GOVERNO DO ESTADO DE MINAS GERAIS
INSTITUTO MINEIRO DE GESTÃO DAS ÁGUAS
Unidade Regional de Gestão das Águas - Sul de Minas - Unidade outorga

Parecer Técnico IGAM/URGA SM/OUTORGA nº. 678/2024

PARECER TÉCNICO
ÁGUA SUPERFICIAL

Processo Siam 4328/2024		Protocolo Siam 0016014/2025	
Dados do Requerente/ Empreendedor			
Nome	PREFEITURA MUNICIPAL DE POUSO ALEGRE	CPF/CNPJ	18.675.983/0001-21
Endereço	RUA DOS CARIJÓS, 45		
Bairro	CENTRO	Município	POUSO ALEGRE/MG
Dados do Empreendimento			
Nome	PREFEITURA MUNICIPAL DE POUSO ALEGRE	CPF/CNPJ	18.675.983/0001-21
Endereço	AVENIDA ANTÔNIO SCODELER, S/N		
Distrito	FÁTIMA III	Município	POUSO ALEGRE/MG
Responsável Técnico pelo Processo de Outorga			
Nome		Registro do conselho de classe	
Dados do uso do recurso hídrico			
CH	GD5	Curso d'água	RIBEIRÃO DAS MORTES OU DOS BARREIROS
Bacia estadual	RIO SAPUCAÍ	Bacia Federal	RIO GRANDE
Latitude início	22°13'1.92"S	Longitude início	45°54'47.16"W
Latitude fim	22°13'3.54"S	Longitude fim	45°54'45"W
Dados enviados			
Área de drenagem (km ²)	22,3	Vazão de projeto (m ³ /s)	22,72
Tempo de retorno (anos)	50	Tempo de concentração (min)	Verificar no item 4 deste parecer

LEGENDA: Lâmina d'água para vazão de projeto na seção 1.1.

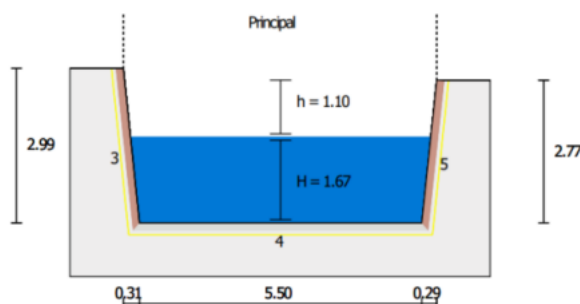
Conforme ilustrado acima, para a vazão de projeto de 22,72 m³/s, a lâmina d'água na seção 1.1 é de 1,67 m, resultando em uma folga de 1,10 m. Na seção 1.2, com a mesma vazão de projeto, a lâmina d'água é de 1,29 m, logo tem-se uma folga de 1,48 m.

Observando as lâminas d'água entre as seções, ocorre uma redução da lâmina d'água ao passar da seção 1.1 para a seção 1.2. Essa redução é atribuída ao aumento da largura do fundo do canal, que resulta em uma maior área molhada na seção. Em consequência, a seção 1.2 apresenta uma capacidade de vazão superior em comparação à seção 1.1. Dado que, em ambas as seções, a lâmina d'água se mantém dentro dos limites da calha, pode-se concluir que o trecho executado é capaz de suportar a vazão de projeto.

LEGENDA: Lâmina d'água para vazão de projeto na seção 3.1.

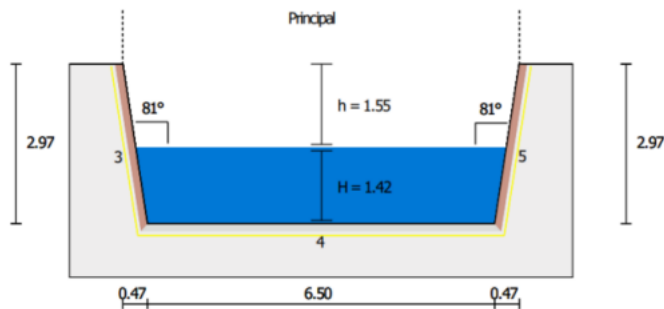
Como pode ser observado acima, para a vazão de projeto de 22,72 m³/s, a lâmina d'água na seção 3.1 é igual a 1,42 m, resultando assim em uma folga de 1,55 m. Para a seção 3.2, considerando a vazão de projeto, tem-se uma lâmina d'água de 1,79 m no canal, resultando assim em uma folga de 1,18 m. Comparando as lâminas d'água entre as seções, nota-se que ocorre a elevação da lâmina d'água da seção 3.1 para a seção 3.2, fato explicado pela redução da largura de fundo do canal, assim tem-se uma menor área molhada na seção, logo, a seção possui menor capacidade de vazão em relação a seção 3.1. Considerando que para ambas as seções, a lâmina d'água no canal mantém-se dentro dos limites da calha, pode se afirmar que o trecho executado é capaz de suportar a vazão de projeto.
